**CCR-VIA -- COMITATO DI COORDINAMENTO REGIONALE PER LA
VALUTAZIONE D'IMPATTO AMBIENTALE**

Giudizio n° 3854 del 23/02/2023
Prot. n° 23/059560 del 14/02/2023

Oggetto: Verifica di ottemperanza al giudizio n. 2553 del 12/08/2015

Progetto Logistico S.r.l. - Progetto per il miglioramento funzionale e potenziamento dell'impianto di gestione rifiuti, già iscritto al RIP n. 185/2011 e s.m.i.

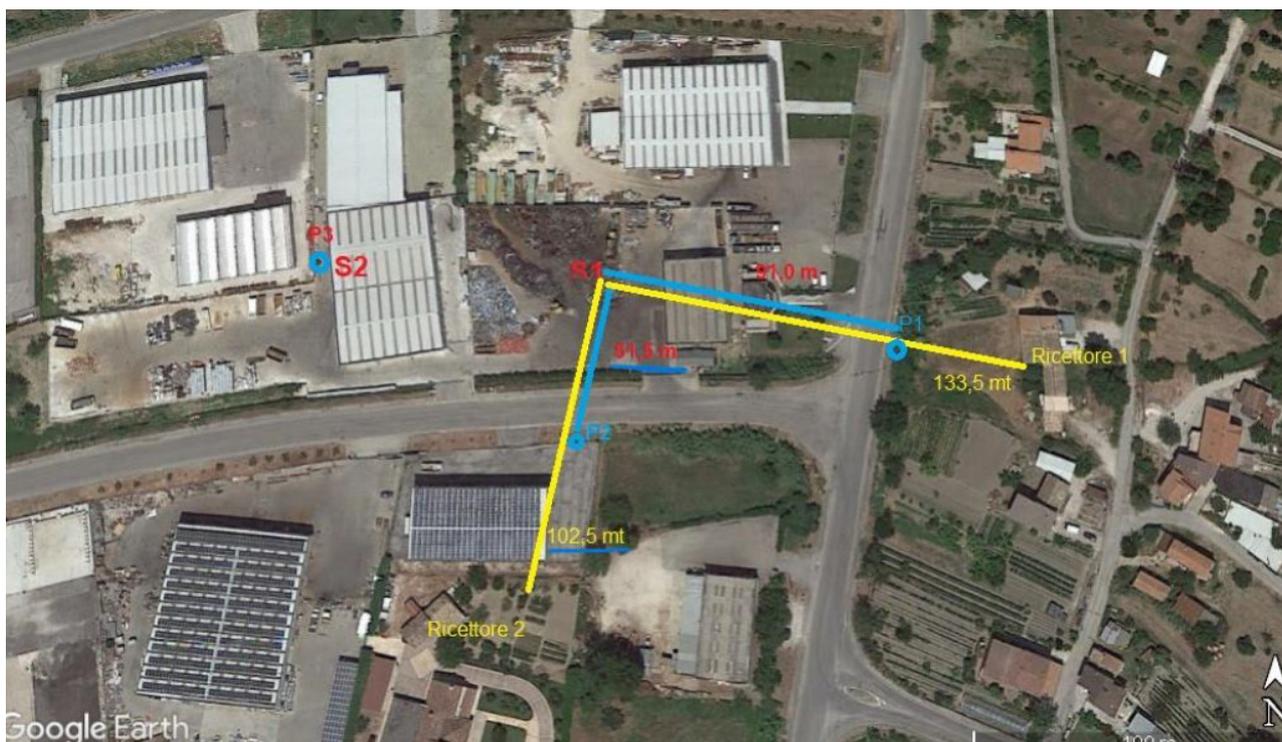
relazionare circa la discordanza tra il livello ambientale rilevato nel punto P2 pari a LA 64.4 dBA e riportato a pag. 31 della Valutazione di Impatto Acustico, a fronte del livello ambientale riportato nella tab. 6 pari a LA 64.2 dBA della stessa relazione.

In merito a quanto richiesto dal CCRVIA con Giudizio n. 3835 del 26/01/2023: “*relazionare circa la discordanza tra il livello ambientale rilevato nel punto P2 pari a LA 64.4 dBA e riportato a pag. 31 della Valutazione di Impatto Acustico, a fronte del livello ambientale riportato nella tab. 6 pari a LA 64.2 dBA della stessa relazione.*”, il Tecnico, nel documento suddetto, asserisce:

“[...] relativamente al punto P2, il valore misurato di LA è pari a 64,4 dBA come riportato a pag 31, tuttavia tale valore è stato misurato a 51,5 metri dalla sorgente mentre il ricettore si trova a 102,5 metri dalla sorgente stessa. A tal proposito, al fine di calcolare il valore di LA in facciata al ricettore, si è provveduto a calcolarne il valore trasposto mediante la formula $62,8 - 20 \cdot \text{Log} (102,5/51,5)$ (dove 62,8 dB è il rumore della sola sorgente) ottenendo il risultato di 61,2 dB in facciata. A questo valore è stata aggiunta una penalità di 3 dB dovuta alla componente impulsiva individuata nella misura, ottenendo un risultato finale di 64,2 dB come riportato nella relazione in tab. 6.

Si riporta di seguito la planimetria con i punti di campionamento come da relazione tecnica in cui vi sono le distanze suddette, in rosso la distanza di 51,5 metri e in giallo 102,5 metri.

Pertanto alla luce dei calcoli e dei risultati appena descritti si conferma il NON superamento dei limiti differenziali in nessun punto oggetto d'indagine compreso il punto P2.”
